改善箇所説明図

機械式自動変速機

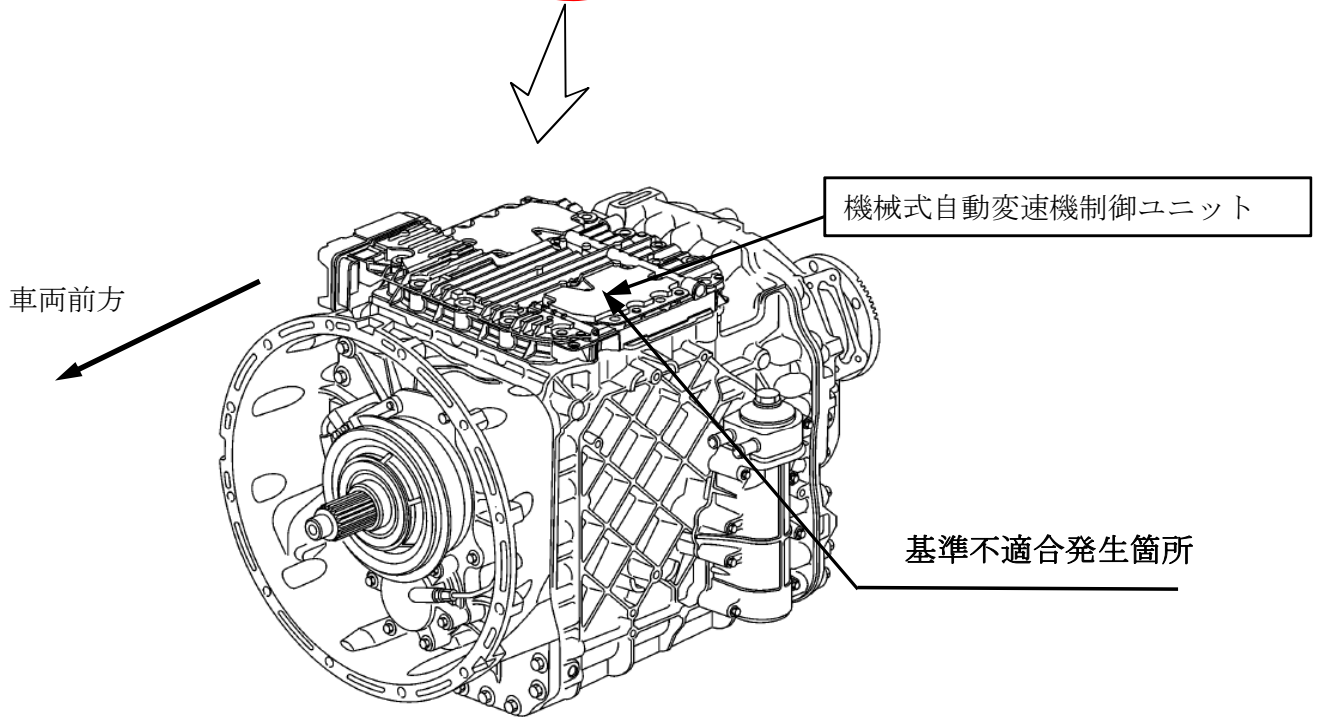
機械式自動変速機の制御ユニットのプログラムが不適切なため、アクセルペダルを踏んでおらず、かつ微速走行時に自動変速制御（シフトアップ）が開始されることがある。そのため、当該変速制御に伴い、エンジントルク不足を解消するためにエンジン回転が上昇することから、運転者が意図せず速度が増加するおそれがある。

全車両、機械式自動変速機の制御ユニットのプログラムを書き換える。

注： 内は、プログラムを書き換える部品を示す。

識別：機械式自動変速機の制御ユニットに、黄色ペイントを塗布する。
